Mission régionale d'autorité environnementale

**Avis sur le projet d'exploitation  
du parc éolien Énergie du Partage 7  
à Villers-le-Tourneur (08)  
porté par la société Green Energy 3000 GmbH**

N° réception portail : 2807/A P  
n°MRAe 2025APGE68

Figure 3: Contexte éolien

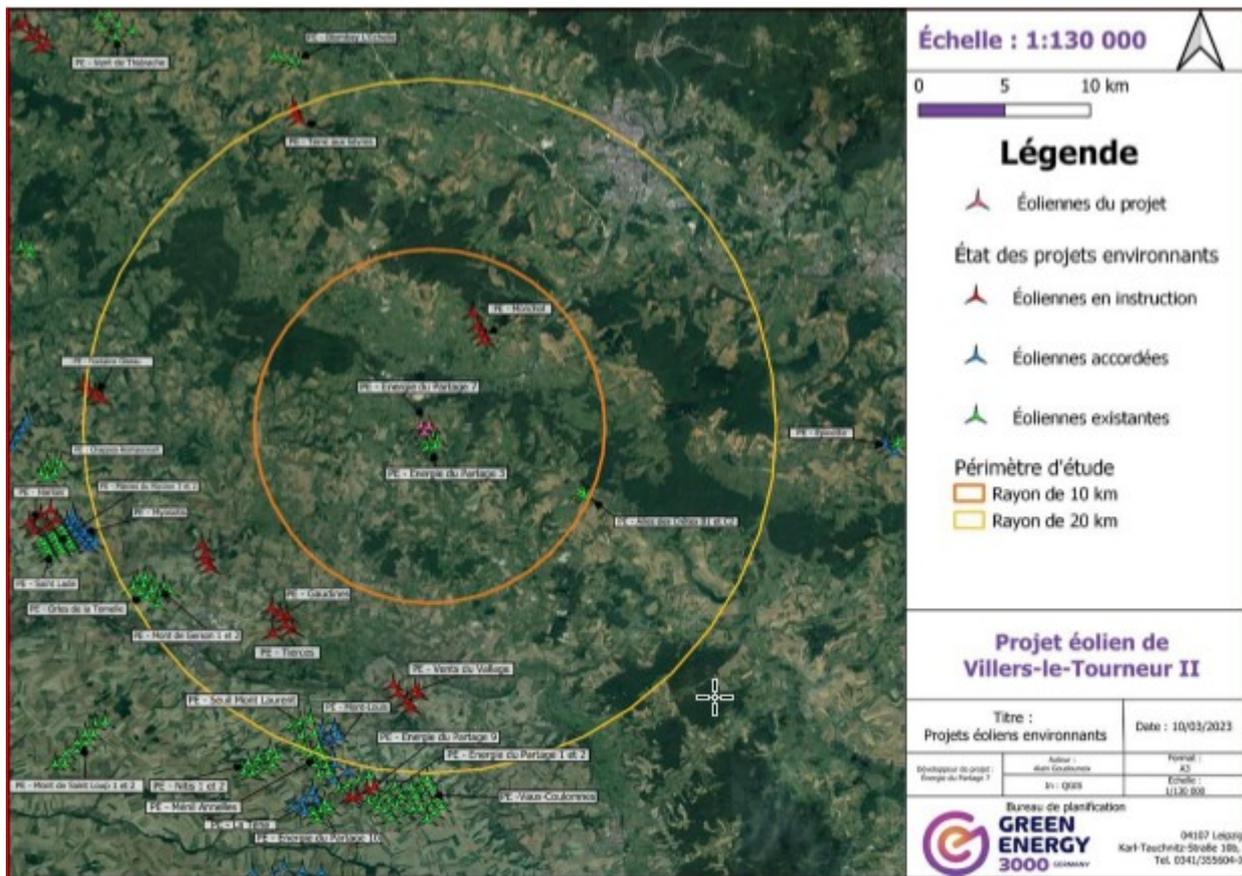
D'après le pétitionnaire, le schéma régional de l'éolien (SRE) indique que le projet est situé en zone favorable au développement de l'éolien. Selon la nouvelle cartographie des zones favorables au développement de l'éolien (ZFDE<sup>15</sup>) de 2023, plus récente que le schéma régional éolien, **la zone d'implantation du projet se situe hors zone favorable au développement de l'éolien avec une sensibilité forte du fait d'une saturation paysagère.**

Avec 10 parcs recensés sur l'ensemble des 3 aires d'étude dont 5 en service, 2 autorisés non encore en service et 3 en instruction, le motif éolien est présent dans le paysage (essentiellement localisé dans l'aire d'étude éloignée, soit dans un rayon de 10 km ; voir figure 3).

Selon le pétitionnaire, seul le parc éolien de Villers-le-Tourneur « Énergie du partage 3 » se situe dans le périmètre proche de la zone d'étude, et la sensibilité vis-à-vis du paysage éolien est donc jugée comme étant faible.

L'Ae ne partage pas une telle conclusion, ajouter 3 éoliennes supplémentaires aux 5 existantes impactera directement les villages situés dans l'aire d'étude rapprochée ainsi que les monuments protégés au titre de monuments historiques, ou à forte valeur culturelle (cf. chapitre 2.2. du présent avis).

**Figure 7: Photomontage illustrant la rupture d'échelle avec les espaces forestiers en sortie ouest de Villers-le-Tourneur (en bleu les éoliennes existantes, en rouge les éoliennes projetées)**

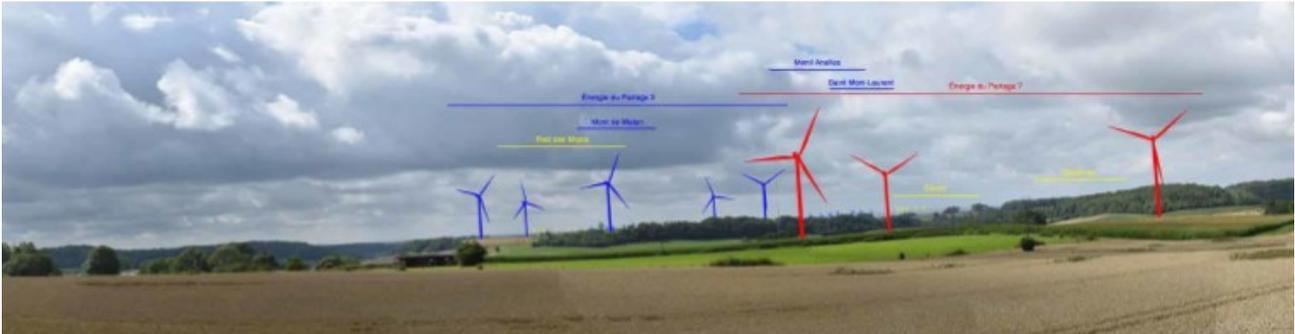
- depuis Villers-le-Tourneur, qui accueille le projet sur son territoire, la proximité directe des machines engendre une perception inévitable de ces dernières.

Le pétitionnaire propose des mesures de réduction et une mesure d'accompagnement et conclut que les impacts du projet sont faibles après la mise en œuvre de ces mesures.

L'Ae ne partage pas une telle conclusion pour toutes les raisons évoquées ci-dessus **et réitère sa recommandation sur la recherche d'un site alternatif (cf. fin du 1<sup>er</sup> chapitre).**
